令和元年度実施
「新たな道路照明に関する技術公募」で、
有望な技術に選定された4技術のフィールド試験結果について

国土交通省 大臣官房技術調査課

令和 3年 7月

①-1 主観評価結果（交差点）

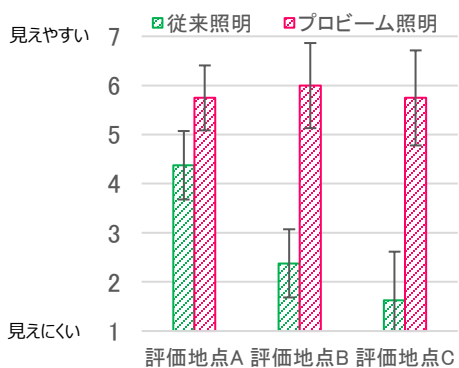
《技術検証結果（事務局記入欄）》				(凡例) ◎：現状より優れている、○：現状と同程度、△：現状より劣っている、—：対象外	
道路照明施設の安全性	◎	道路交通の安全性向上	◎	評価点	• 現行の基準を満たしつつ、横断歩行者等の視認性を向上させる新たな配光を実現している • 交通安全性向上への寄与が期待される
省メンテナンス性	○	環境親和性	—		
省コスト性	○	応用・展開可能性	—	導入にあたっての課題・改善点	• 新型灯具、かつ灯数増加によりインシャルコストが上昇することが想定されるため、ライフサイクルコストの明確化及び低減に向けた取組が望まれる • 導入に適する設置環境の明確化が望まれる

① 主観評価結果

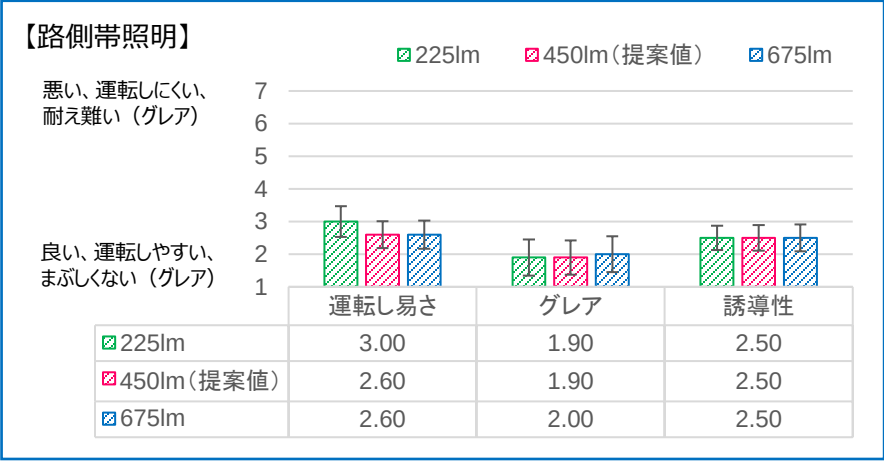
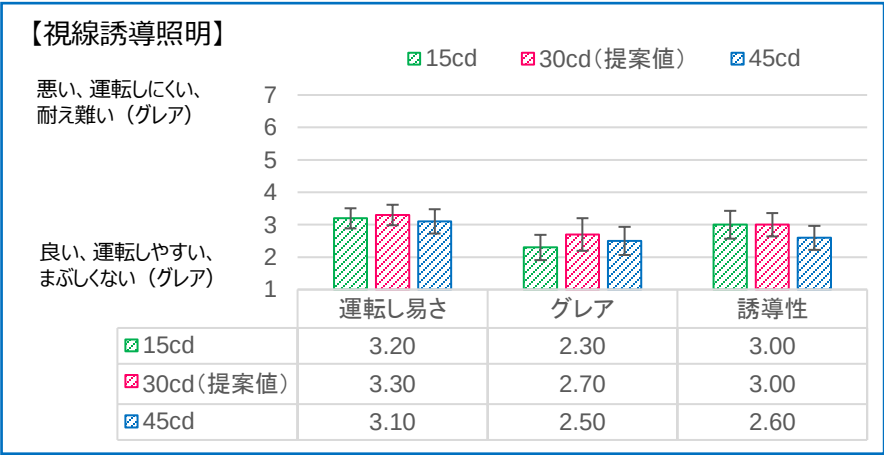
道路照明施設の安全性	◎	道路交通の安全性向上	◎	評価点	- 低位置に設置することによる落下リスクの低減、メンテナンス性の向上が期待される - 視線誘導等の付加機能によるメリットや発展性が期待される - 悪天候下の視線誘導効果が期待される
省メンテナンス性	◎	環境親和性	◎		
省コスト性	△	応用・展開可能性	—	導入にあたっての課題・改善点	- 新型灯具、かつ灯数増加によりイニシャルコストが上昇することが予想されるため、ライフサイクルコストの明確化及び低減に向けた取組が望まれる - グレア等の光学性能の明確化が望まれる - 導入に適する設置環境の明確化が望まれる

① 主観評価結果

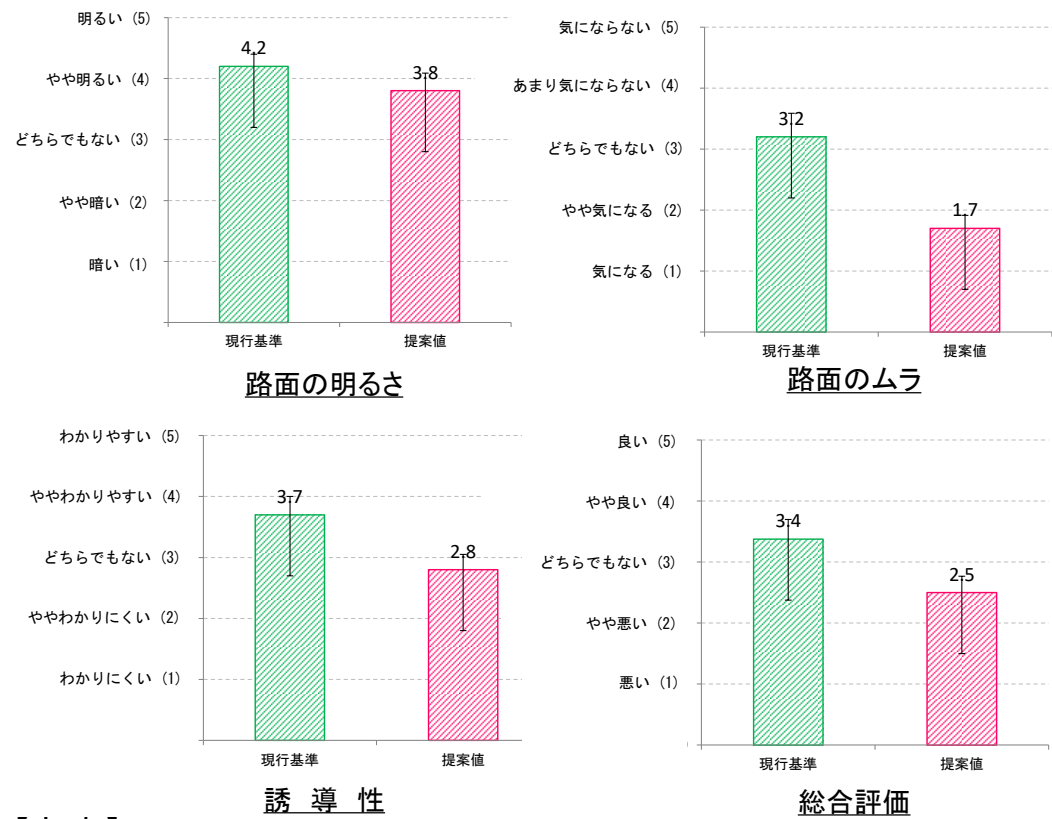
【考察】
路面の明るさは同等であるが、路面のムラ評価に差があり、総合評価が低い結果となった。
路面のムラ評価を現行基準の評価結果と同等になるように、改善が必要である。

① 主観評価結果

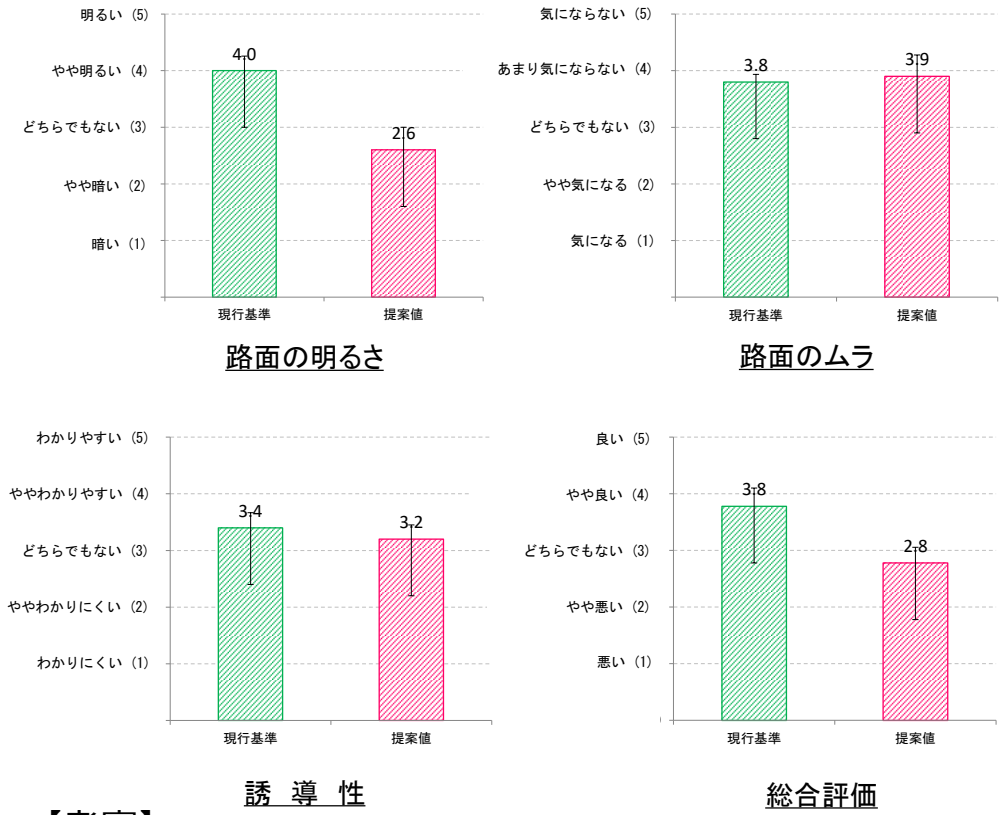
【考察】
現行基準の方が路面が明るいことが要因となり総合評価が良い結果となった。
提案値においては、誘導性と路面のムラの評価は同等であったが、総合評価が低い結果となった。
